Verbandsbeteiligung nach §§ 63 bis 65a Gesetz zum Schutz der Natur- und Landschaft im Land Mecklenburg-Vorpommern (Landesnaturenschutzgesetz - LNatG M-V)

Antrag auf Vorbescheid gemäß § 9 BImSchG der DONG Energy Kraftwerke Greifswald GmbH

Stellungnahme

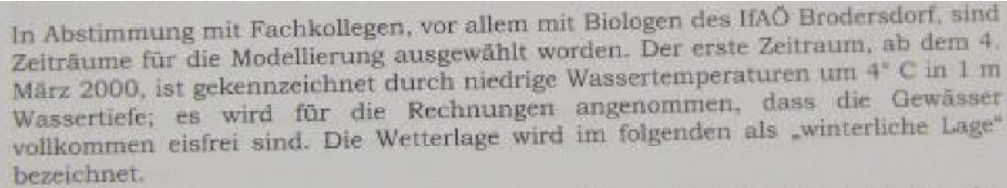
Ebenfalls wird nicht deutlich, wie BUCKMANN 2007 [1] die Vereisung des Greifswalder Boddens mit in die Modellierung einbezieht, obwohl es sich dabei um eine extrem austauscharme Wetterlage handelt. Zur Eisbedeckung bemerkt BUCKMANN 2007 [1, S. 12]:

Auch das Gutachten des IfAO [5] sagt zu den Eisverhältnissen:

Aus dieser Aussage entnehmen wir, dass ein Eiszenario offensichtlich nicht durchgeführt wurde. Dies wird von uns als erheblicher Mangel des Gutachtens betrachtet und minimiert die Aussagefähigkeit deutlich!
